改善箇所説明図

不適合発生箇所

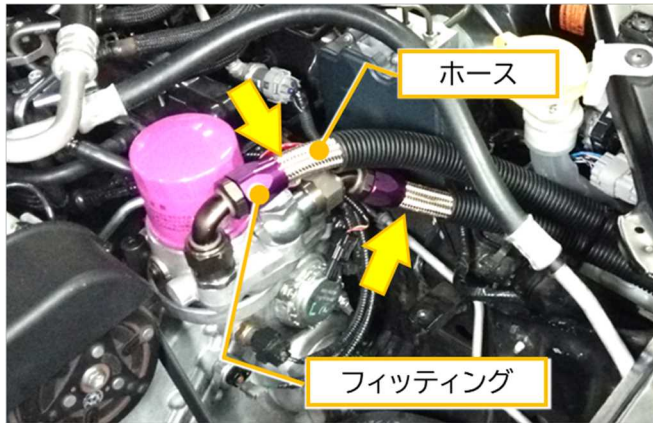
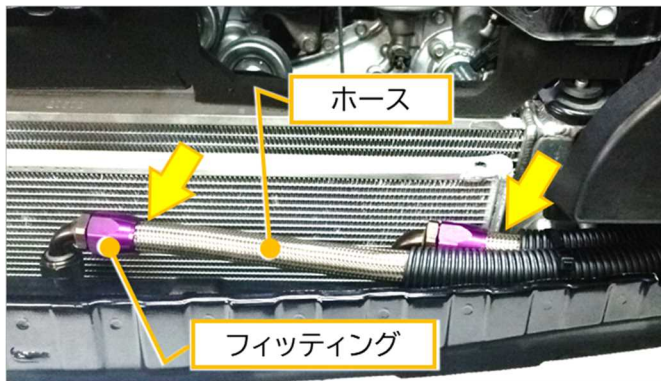
オイルクーラーキット内の部品であるホースにおいて、部分的に素材のゴムの硬度が低い箇所があり、油圧がかかった際にフィッティング(接続部分)からホースが外れ、エンジンオイルが漏れ出すおそれがある。そのため、走行中にホースが外れ、漏れ出したエンジンオイルがエキゾーストマニホールド等の高温部分に触れると、最悪の場合、火災に至るおそれがある。

: エンジンルーム
矢印部分でホースが
抜けるおそれがある

: バンパー内
矢印部分でホースが
抜けるおそれがある

ホース ASSY を良品に交換する。
識別: ホース ASSY にペイントによる
マーキングを付与する。
